# REVISION GENERALE DU PLAN LOCAL D'URBANISME DE LA COMMUNE DE COUBLEVIE

Annexe des modifications apportées à la suite des avis émis par les personnes publiques associées, à l'enquête publique, aux remarques du commissaire enquêteur et à la correction d'erreurs matérielles

**PLU approuvé le : 20 décembre 2024**

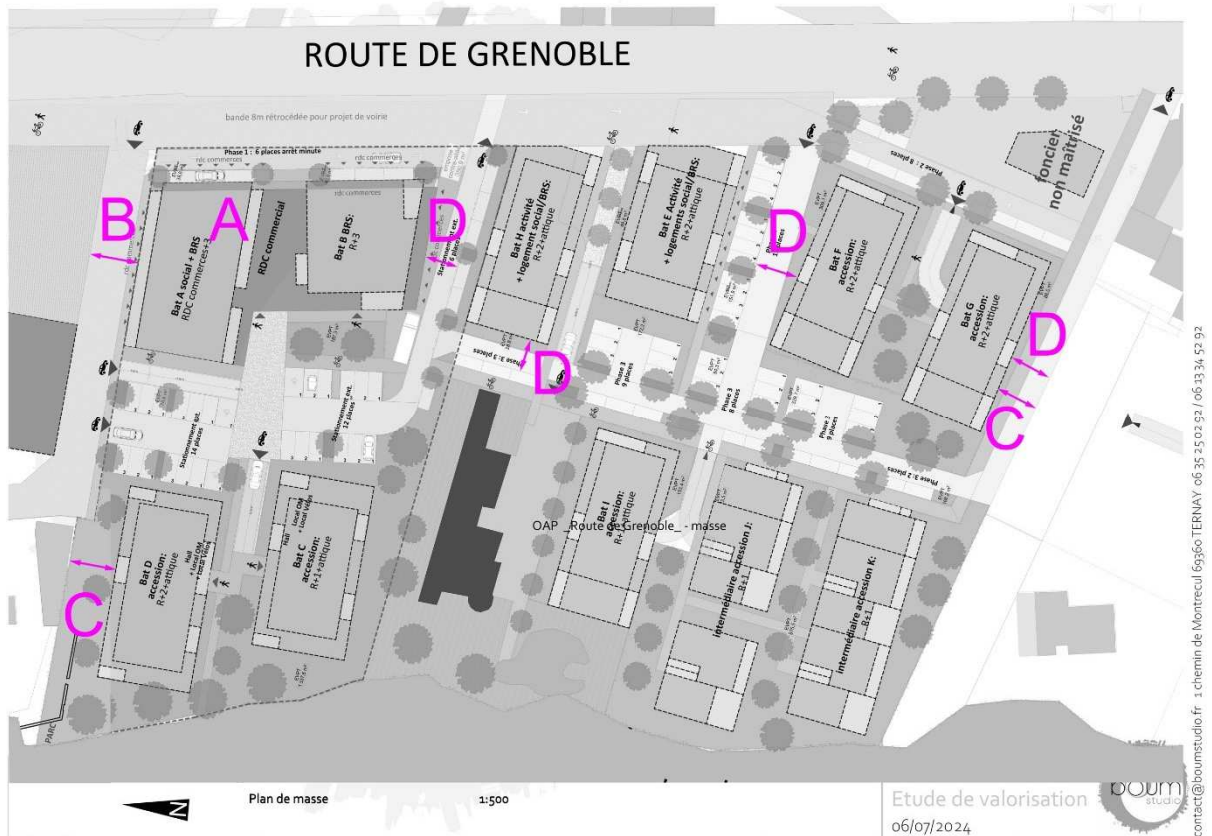
Annotation : Pourquoi ne pas prévoir un emplacement réservé sur le coté nord du bd du Guillon (entre la rue des Peupliers et le carrefour du rond point) pour prévoir une piste cyclable digne de ce nom en cohérence avec l' OAP du Guillon ?

- *Les aménagements cyclables sur la rue du Guillon font partie intégrante du schéma vélo du Pays voironnais. Les réflexions issues n'ont pas amené la CAPV à proposer un emplacement réservé tel que proposé dans la contribution*
